Si trasmettono in allegato le osservazioni di vari cittadini sul progetto in oggetto

Oggetto: Valutazione di Impatto Ambientale Collegamento stabile tra la Sicilia e la Calabria (C.U.P. C41C23002750005) – Codice procedura ID 11169

Il sottoscritti cittadini elencati in calce,
presentano le seguenti osservazioni in merito al progetto indicato in oggetto.

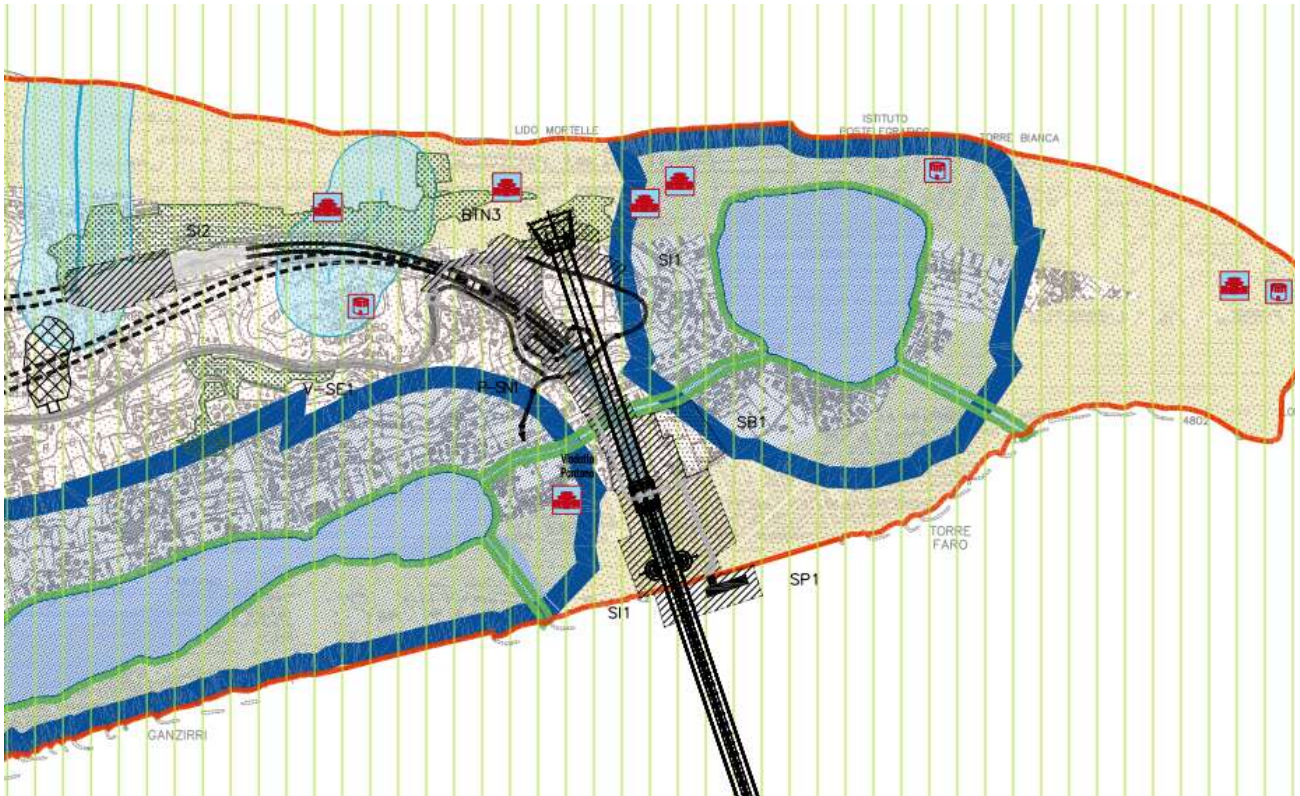
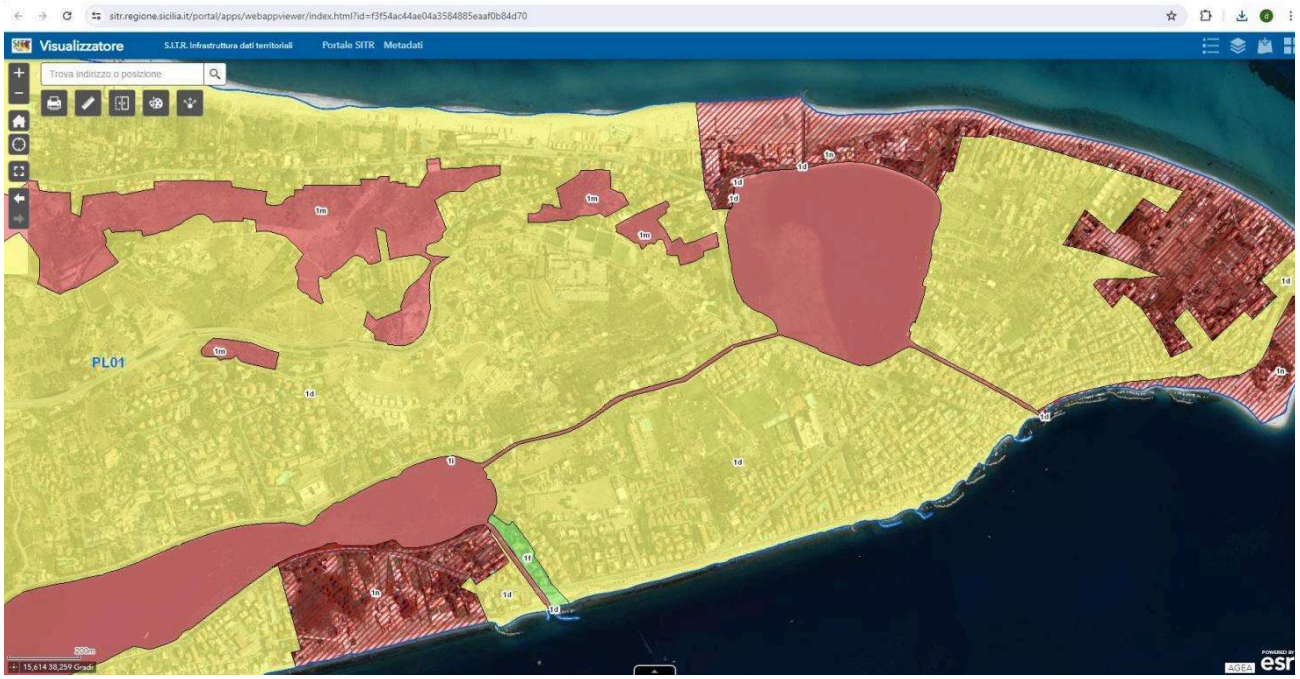
In effetti consultando il visualizzatore del S.I.T.R. della Regione Siciliana¹ è possibile verificare che parti significative del progetto ricadono in aree sottoposte ai regimi normativi “1m” e “1d” del

Piano paesaggistico dell'ambito 9, come si evince chiaramente dal confronto delle seguenti figure, estrapolate rispettivamente dal S.I.T.R. (ove le aree sottoposte al regime "1d" sono evidenziate in giallo e quelle relative a "1m" in rosa) e dalle cartografie del progetto (in particolare l'elaborato "Sicilia – carta delle interferenze con il sistema dei vincoli – tav. 1/3"):

E' evidente pertanto come il progetto in questione, interferendo massicciamente con le suddette aree, presenti una incompatibilità insanabile con le disposizioni del Piano Paesaggistico dell'ambito 9.

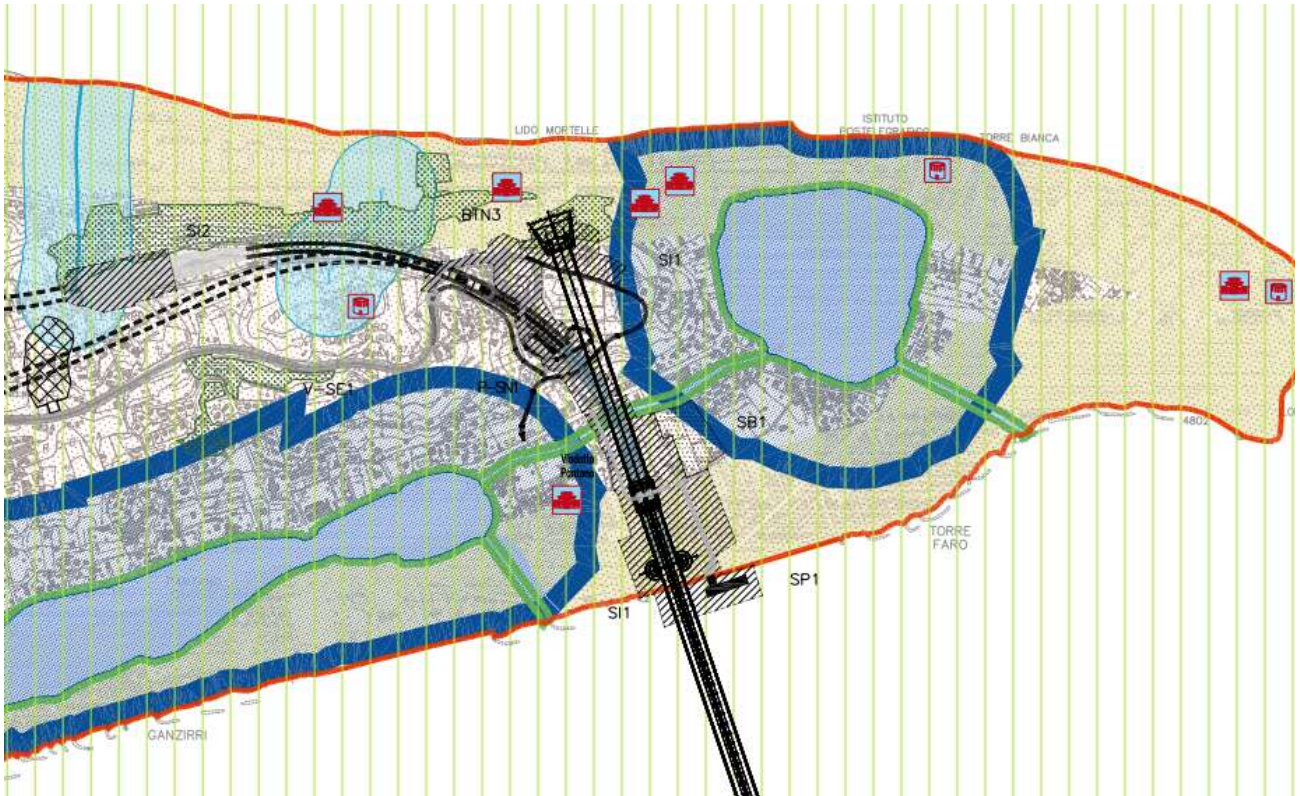
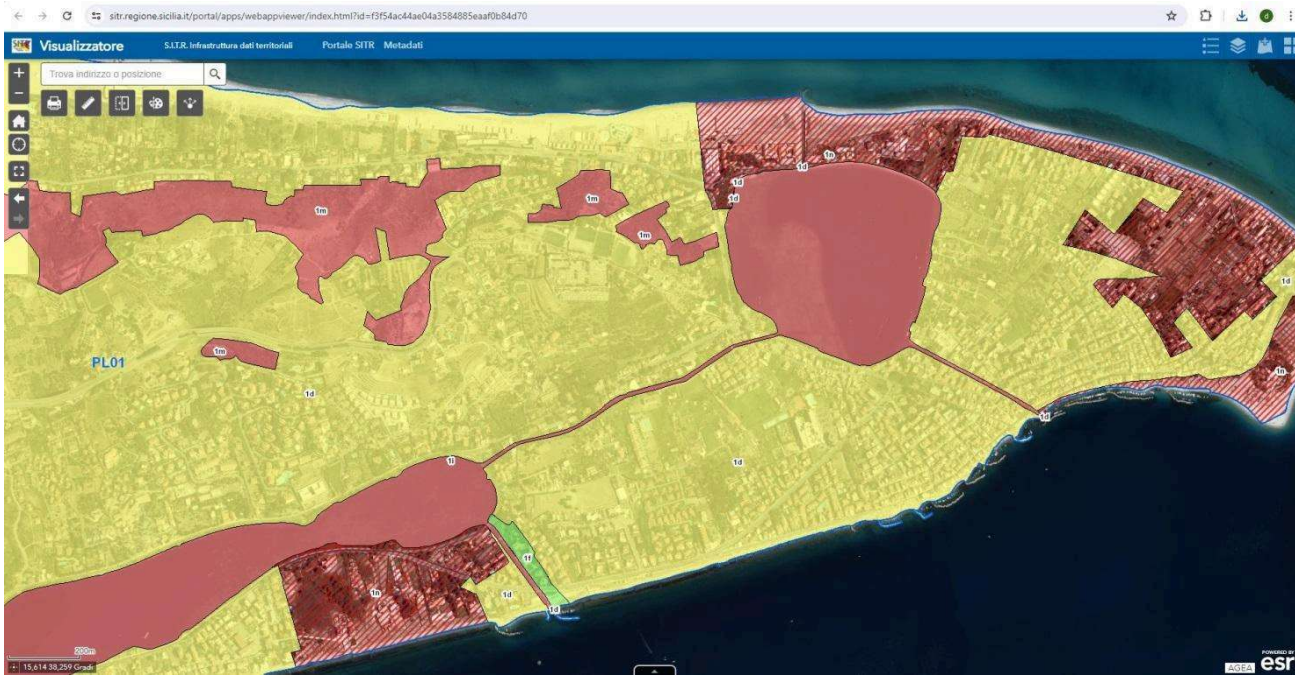
In effetti consultando il visualizzatore del S.I.T.R. della Regione Siciliana¹ è possibile verificare che parti significative del progetto ricadono in aree sottoposte ai regimi normativi “1m” e “1d” del

Piano paesaggistico dell'ambito 9, come si evince chiaramente dal confronto delle seguenti figure, estrapolate rispettivamente dal S.I.T.R. (ove le aree sottoposte al regime "1d" sono evidenziate in giallo e quelle relative a "1m" in rosa) e dalle cartografie del progetto (in particolare l'elaborato "Sicilia – carta delle interferenze con il sistema dei vincoli – tav. 1/3"):

E' evidente pertanto come il progetto in questione, interferendo massicciamente con le suddette aree, presenti una incompatibilità insanabile con le disposizioni del Piano Paesaggistico dell'ambito 9.

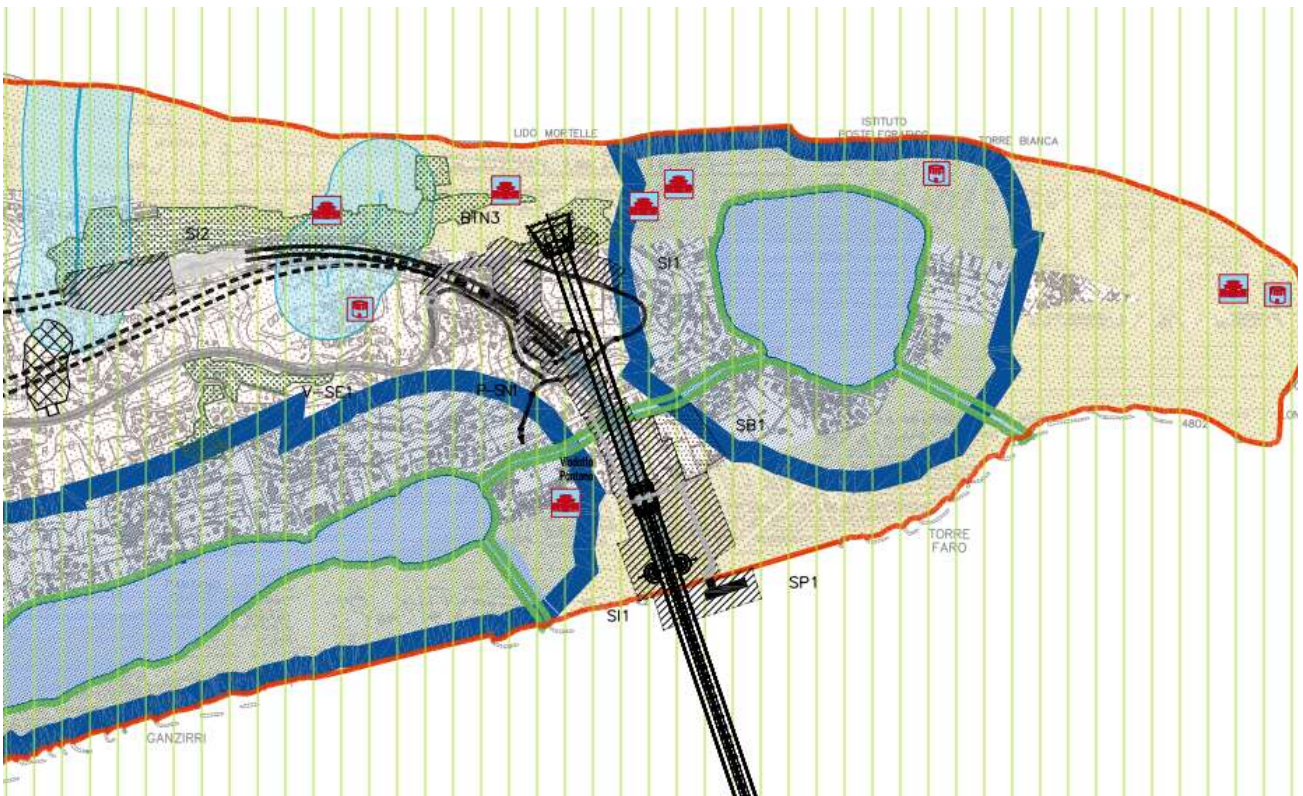
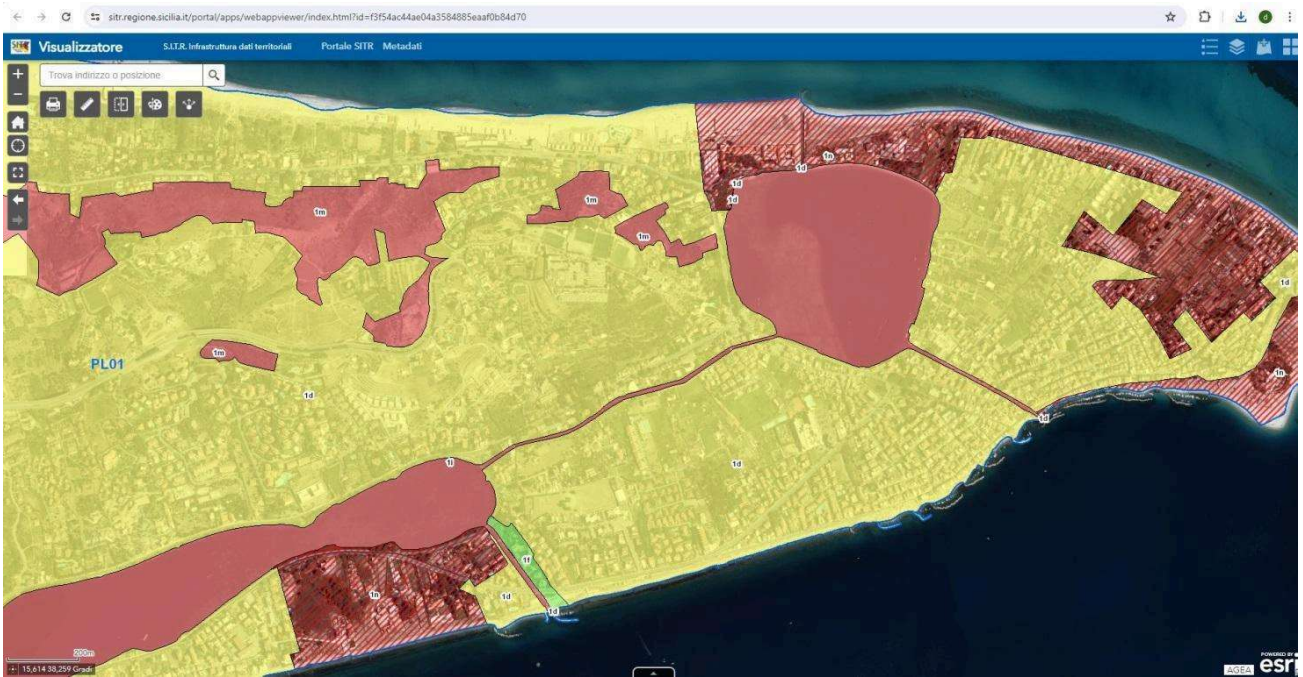
In effetti consultando il visualizzatore del S.I.T.R. della Regione Siciliana¹ è possibile verificare che parti significative del progetto ricadono in aree sottoposte ai regimi normativi “1m” e “1d” del Piano paesaggistico dell'ambito 9, come si evince chiaramente dal confronto delle seguenti figure,

estrapolate rispettivamente dal S.I.T.R. (ove le aree sottoposte al regime “1d” sono evidenziate in giallo e quelle relative a “1m” in rosa) e dalle cartografie del progetto (in particolare l’elaborato “Sicilia – carta delle interferenze con il sistema dei vincoli – tav. 1/3”):

E' evidente pertanto come il progetto in questione, interferendo massicciamente con le suddette aree, presenti una incompatibilità insanabile con le disposizioni del Piano Paesaggistico dell'ambito 9.

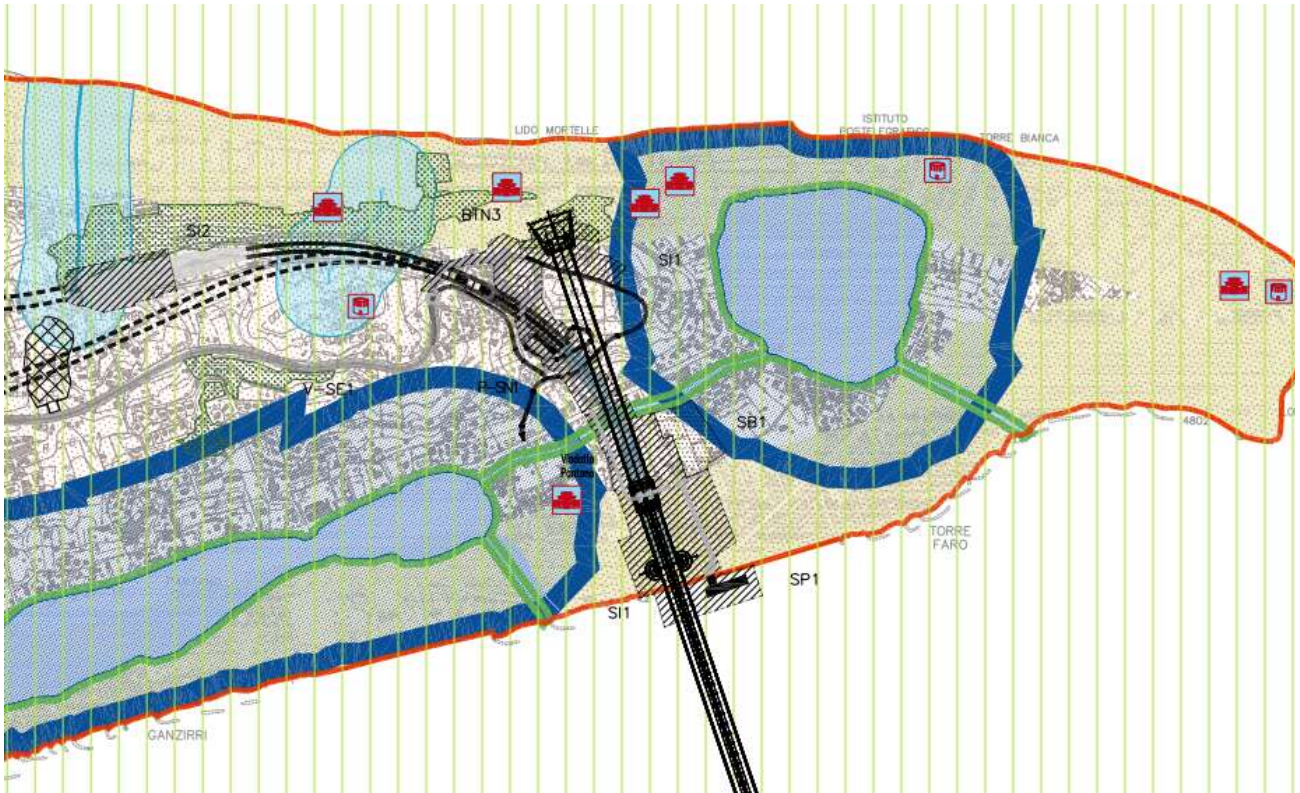
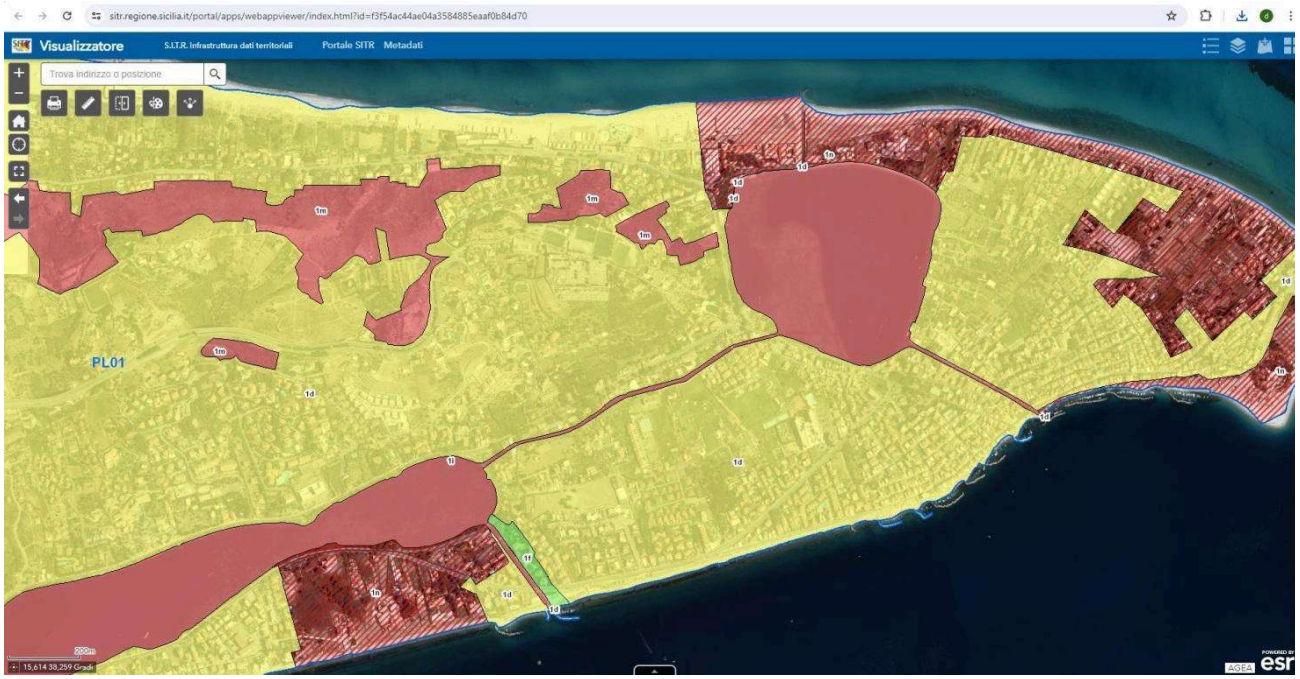
In effetti consultando il visualizzatore del S.I.T.R. della Regione Siciliana¹ è possibile verificare che parti significative del progetto ricadono in aree sottoposte ai regimi normativi “1m” e “1d” del

Piano paesaggistico dell'ambito 9, come si evince chiaramente dal confronto delle seguenti figure, estrapolate rispettivamente dal S.I.T.R. (ove le aree sottoposte al regime "1d" sono evidenziate in giallo e quelle relative a "1m" in rosa) e dalle cartografie del progetto (in particolare l'elaborato "Sicilia – carta delle interferenze con il sistema dei vincoli – tav. 1/3"):

E' evidente pertanto come il progetto in questione, interferendo massicciamente con le suddette aree, presenti una incompatibilità insanabile con le disposizioni del Piano Paesaggistico dell'ambito 9.

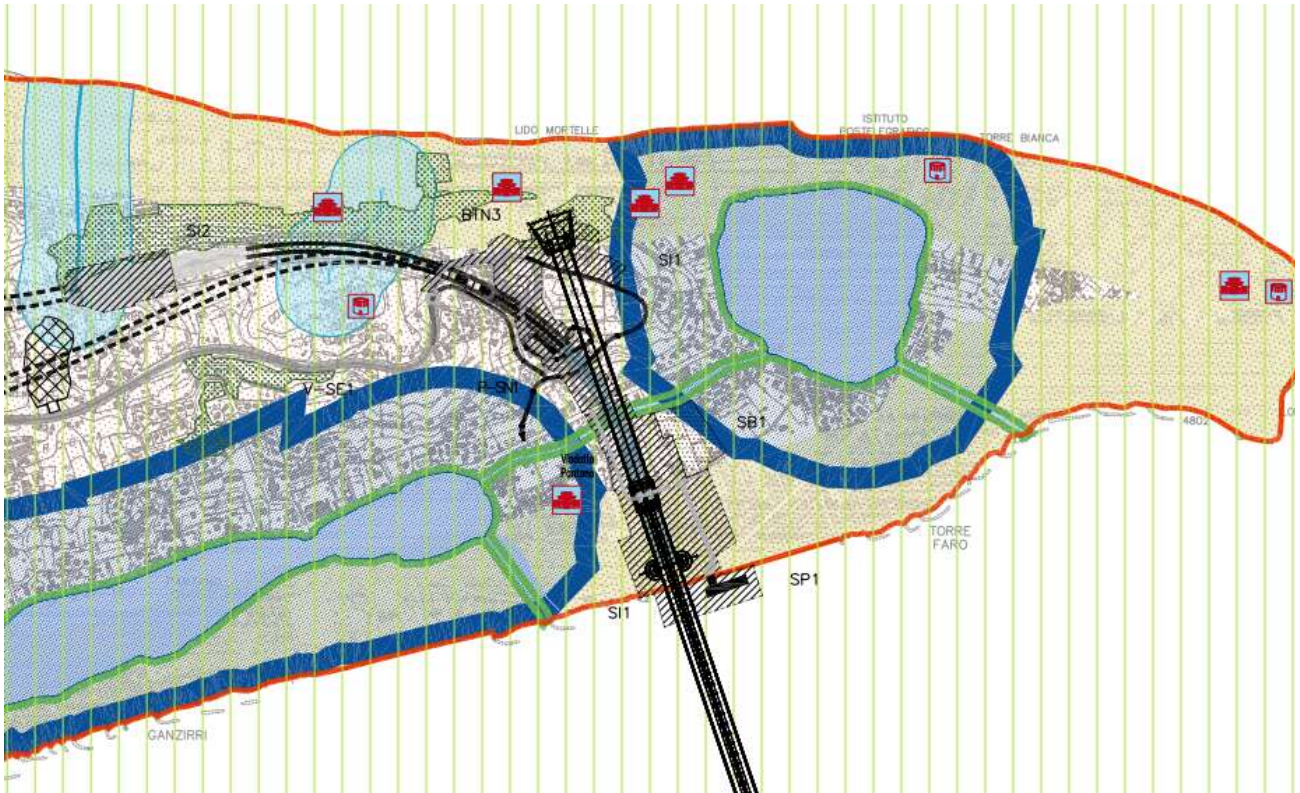
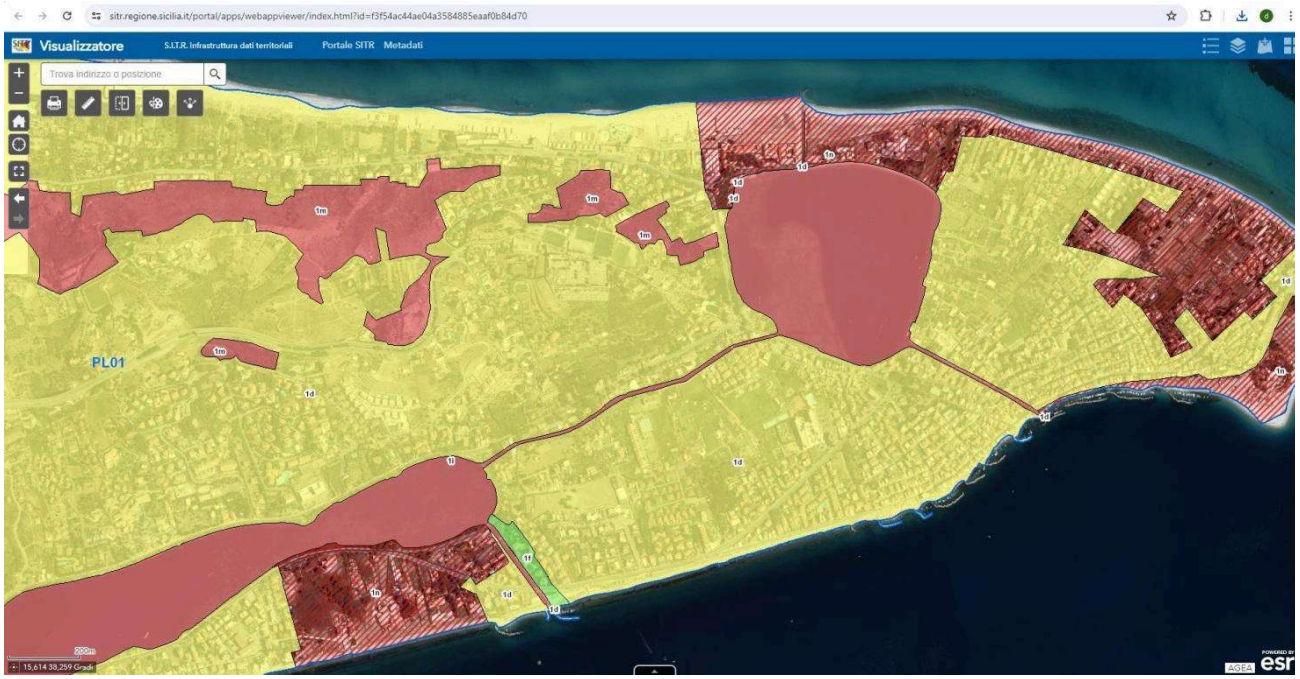
In effetti consultando il visualizzatore del S.I.T.R. della Regione Siciliana¹ è possibile verificare che parti significative del progetto ricadono in aree sottoposte ai regimi normativi “1m” e “1d” del

Piano paesaggistico dell'ambito 9, come si evince chiaramente dal confronto delle seguenti figure, estrapolate rispettivamente dal S.I.T.R. (ove le aree sottoposte al regime "1d" sono evidenziate in giallo e quelle relative a "1m" in rosa) e dalle cartografie del progetto (in particolare l'elaborato "Sicilia – carta delle interferenze con il sistema dei vincoli – tav. 1/3"):

E' evidente pertanto come il progetto in questione, interferendo massicciamente con le suddette aree, presenti una incompatibilità insanabile con le disposizioni del Piano Paesaggistico dell'ambito 9.
